Informe Consolidado de Solicitud de Aclaraciones, Rectificaciones y/o Ampliaciones Complementario a la Declaración de Impacto Ambiental del Proyecto "Nueva S/E Seccionadora Epuleufu y Nueva Línea 1x66 Kv Angol Epuleufu"

Nombre del Titular : SOCIEDAD AUSTRAL DE TRANSMISION TRONCAL S.A.
Nombre del Representante Legal : Francisco José Alliende Arriagada
Dirección : Manuel Bulnes 441, Osorno, región de Los Lagos.

El presente Informe Consolidado de Solicitud de Aclaraciones, Rectificaciones o Ampliaciones a la Declaración de Impacto Ambiental del proyecto "Nueva S/E Seccionadora Epuleufu y Nueva Línea 1x66 Kv Angol Epuleufu", contiene las observaciones generadas en virtud de la revisión de la Adenda.

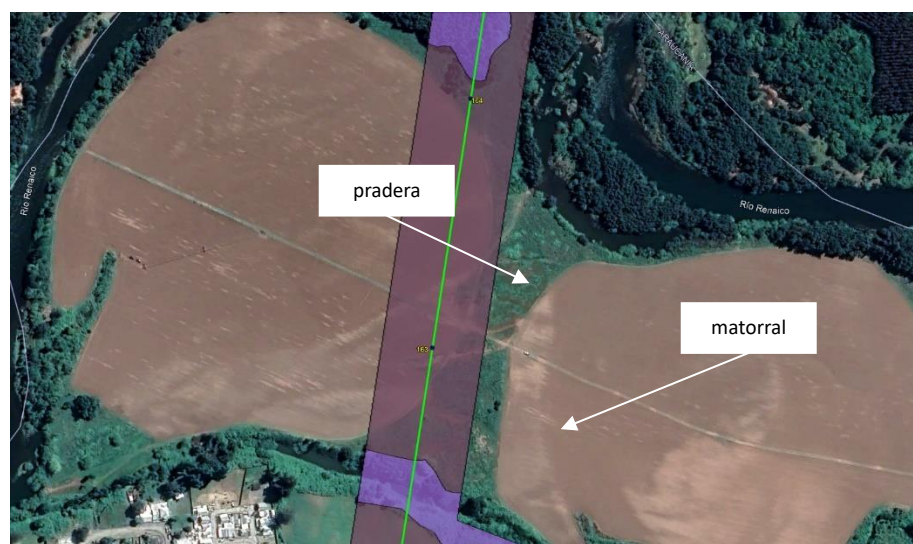
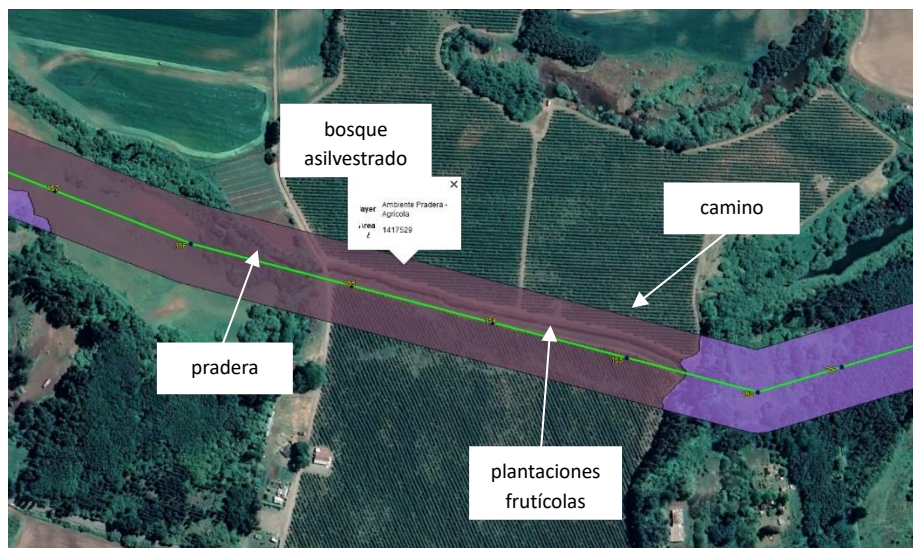
- 4.20 En relación con la respuesta a la pregunta 4.29 de la Adenda, el Titular señala que se entregan los polígonos solicitados en formato shapefile en el Apéndice 2 del Anexo 3.6.2, sin embargo, estos estarían contenidos en el Anexo 3.6.1 Fauna – Primavera, ya que este contiene el Apéndice 2 Ambientes fauna. Por lo tanto, se solicita al Titular aclarar y/o rectificar la información.
- 4.21 Respecto con la información presentada en el Anexo 3.6.1, numeral 5.4, el Titular señala que la determinación de los ambientes para el componente fauna se basa en el conjunto de los siguientes criterios: Tipo de vegetación, Elementos Abióticos y Consideraciones Ambientales, según se muestra a continuación:

Al respecto, se indica al Titular que esto no se corresponde con lo informado en el numeral 6.1 de dicho Anexo en el que sólo se reconocen 3 ambientes Pradera-Agrícola (trigo, avena y maíz), Matorral (matorral y rosa mosqueta) y Formaciones arbóreas (constituido por formaciones arbóreas adventicias y nativas, corresponde a plantaciones forestales y deslindes de predios). Lo anterior, no se consideran otros ambientes como bosque nativo, bosque asilvestrado o plantaciones frutícolas. Además, el Apéndice 2 fusiona varios ambientes, mientras otros no son considerados, y que según esos criterios debieran haber sido identificados, caracterizados, muestreados de manera representativa, evaluados en su propio mérito y reflejar actualizada los ambientes del área del Proyecto.

A modo de ejemplo, el ambiente Pradera - Agrícola, considera como una única unidad Plantaciones Frutícolas, Bosque Asilvestrado, Pradera y Camino, las cuales poseen claras diferencias en su estructura, riqueza y abundancia de flora y fauna asociada por lo que no pueden formar parte de una sola unidad.

De acuerdo con las imágenes anteriores, se aprecia que la información contenida estaría incompleta, toda vez que hay varias áreas sin definición de ambientes o áreas sin polígonos asociados a un ambiente particular, así como una baja representatividad de los ambientes observables ya que no considera ruralidad habitacional, infraestructura de camino, entre otro.

De esta forma, se reitera al Titular la solicitud de actualizar y entregar en formato digital SHP o KMZ los ambientes del área del Proyecto, con una caracterización que considere las distintas condiciones y características de riqueza y abundancia de su flora y fauna, así como condiciones ambientales particulares, que permiten diferenciarlos. A saber, es posible apreciar ambientes Agrícola, Pradera, Matorral, Bosque Nativo, Bosque Asilvestrado, Infraestructura, Camino, Habitacional, Cultivo, Frutícola, Ribera, Plantación Forestal, entre otras. Esta actualización es extensiva a todo los capítulos, Anexos, apéndices y documentos digitales en evaluación, así como también guarda relación con la respuesta a la pregunta 4.30.5. de la Adenda.

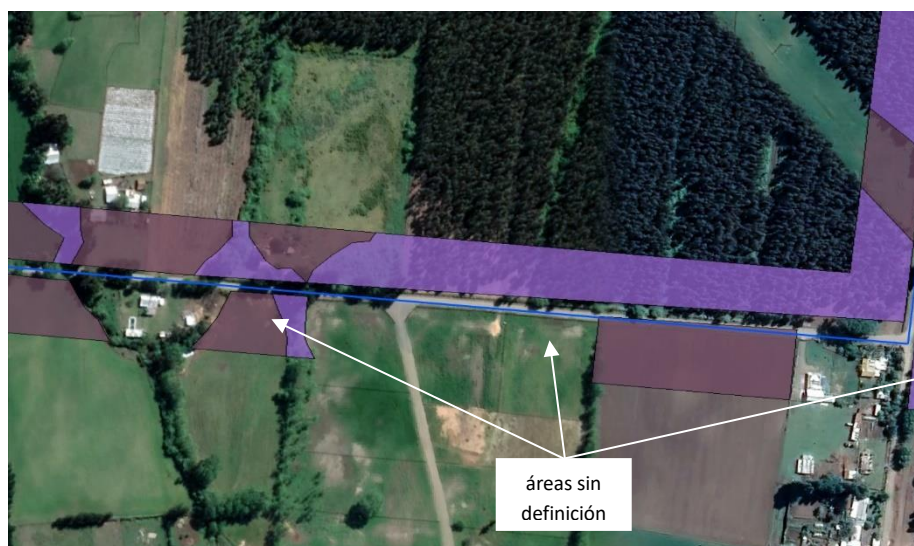
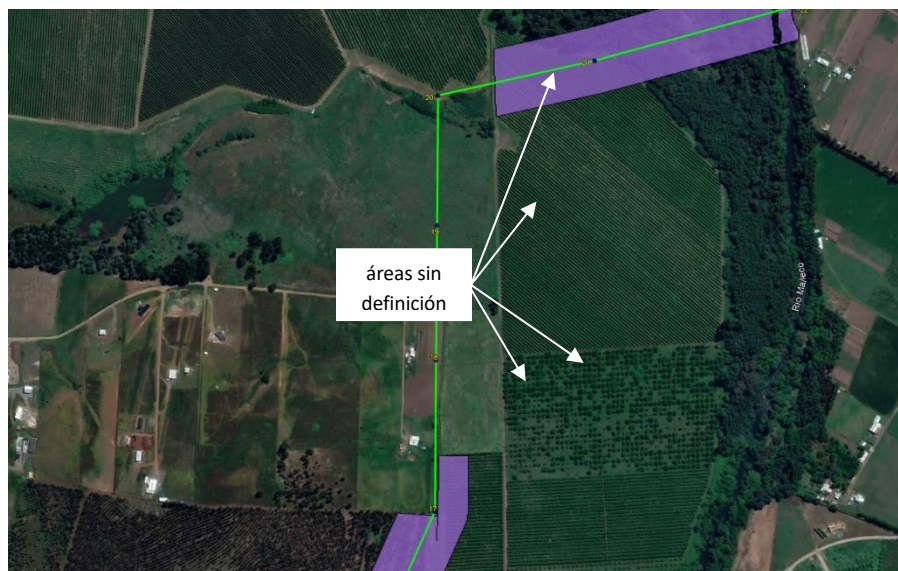
Respecto a las imágenes anteriores, se aprecia una mala asignación de los ambientes, como Formaciones Arbóreas en un sector y Pradera – Agrícola al frente, siendo que ambos poseen la misma plantación frutícola, o Matorral donde se aprecia Pradera.

Las imágenes muestran un criterio inadecuado para unificar en una misma unidad plantaciones frutícolas con Bosque Nativo o de Ribera, en los cuales la fauna asociada está sujeta a intervenciones antrópicas, limpieza de vegetación, raleos permanentes, fumigaciones, mayor exposición solar, suelo desnudo, altas temperaturas y baja humedad, mientras que en el otro no se registran intervenciones antrópicas, vegetación con estratas de suelo, sotobosque, y arbóreo, sin químicos o pesticidas, menor exposición solar, suelo rico en materia orgánica, menores temperaturas y mayor humedad.
